Bergen Vann

Vår referanse:	2026/185611-5
Saksbehandler:	Trine Sunde
Dato:	16. juli 2026
Deres ref.:	Cathrin Kangas

Bergen Vanns uttalelse til VA-rammeplan Bergenhus E39 Fløyfjelltunnelen tunnelramper i Sandviken, plan-ID 71870000

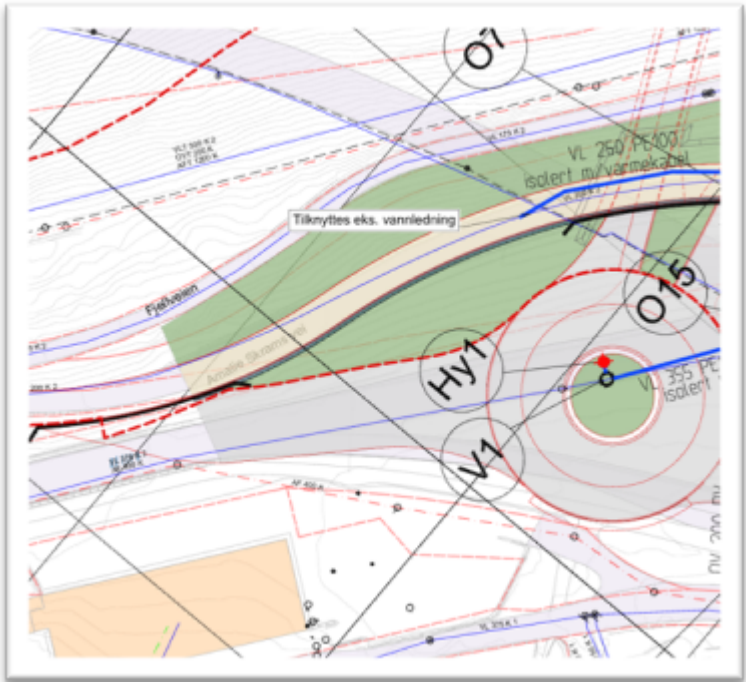
Vannforsyning:
Eksisterende vannledning i Amalie Skrams vei må legges om. Omfang av omlegging må avklares med Bergen Vann i neste planfase. Det skal tilrettelegges for slokkevann: Det skal etableres hydrant der det ikke brøytes, eksempel i rundkjøring utenfor ny portal.
Det er krav til tilbakeslagssikring kategori 4 for tilknytning slokkevann i tunnel.
